Oggetto: [ID 1904] PAUR ex Dlgs. 152/2006 art. 27-bis e L.R. 10/2010 art. 73-bis, "Progetto del Parco eolico denominato "Badia del Vento" della potenza di 29,4 MW composta da n. 7 aerogeneratori ed opere di connessione ubicati nel comune di Badia Tedalda (AR). Proponente: F.E.R.A Srl. **Contributo istruttorio per la terza conferenza dei servizi**

Fig. 1 Mappa degli impianti eolici su cartografia di pericolosità da Frana IdroGEO (ISPRA) V. 4.0 2020-2021

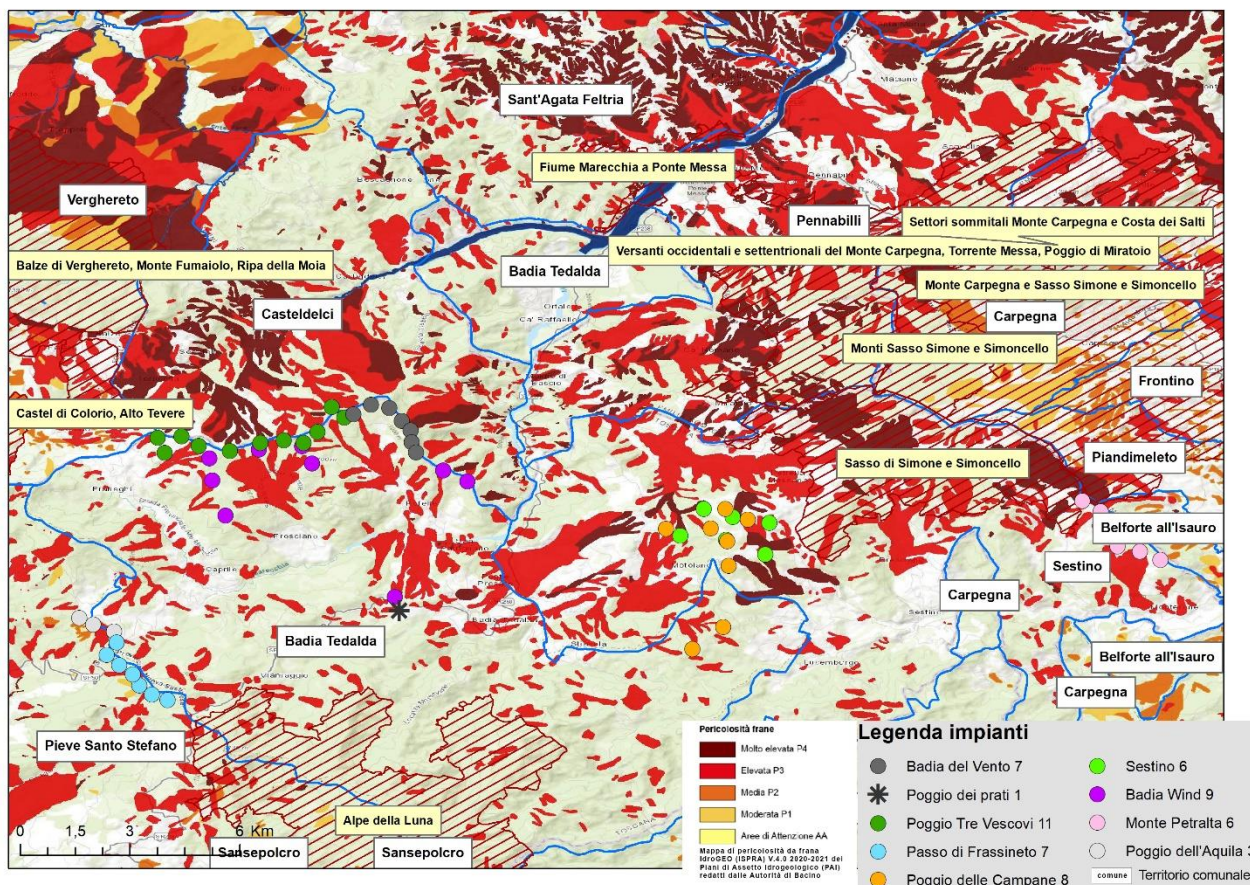
È necessario infine evidenziare che nel corso del 2022/2023, nei territori limitrofi al Comune di Casteldelci, sono state presentate istanze di VIA relative a progetti di impianti eolici di grande taglia da parte di diverse società proponenti, in totale assenza di coordinamento e di qualsiasi pianificazione (ad oggi siamo arrivati a quasi 60 aerogeneratori di grande taglia). Nessuno di tali impianti risulta ricadere all'interno delle aree idonee ai sensi dell'art. 20, comma 8, del D. Lgs. 199/2021 e quasi tutti prevedono l'installazione di aerogeneratori in aree prospicienti zone di dissesto come meglio evidenziato nella cartografia sottostante. Anche senza tenere in considerazione la normativa di riferimento sulle aree attualmente considerate idonee, il numero consistente dei progetti presentati e la vicinanza degli impianti tra di loro (con aerogeneratori che se fossero autorizzati andrebbero - in alcuni casi - a collidere durante il movimento dei rotori), dovrebbero determinare una valutazione sugli impatti cumulativi generati da ciascuna singola proposta in relazione con tutte le altre, valutazione che fino ad ora non è stata fatta o è stata fatta solo parzialmente in base alla data di pubblicazione dei vari progetti. In questo ambito giova precisare che in un webinar tenuto da ISPRA nel marzo 2021 è stato evidenziato quanto segue: <<La questione degli impatti cumulativi è complicata e si complica ancora di più dove manca una pianificazione ben fatta...i proponenti sono tenuti nelle loro valutazioni a svolgere l'impatto cumulato su quello già autorizzato o che è in corso di autorizzazione, perché sottoposto a VIA. Il problema è la contestuale presentazione di più istanze nelle stesse zone e in contemporanea. Per questo l'unico modo per risolvere questa problematica è insistere per una fase preliminare di pianificazione oppure procedere come si è fatto per il PNIEC e cioè con l'individuazione delle aree idonee e non idonee per le fonti rinnovabili...>>.
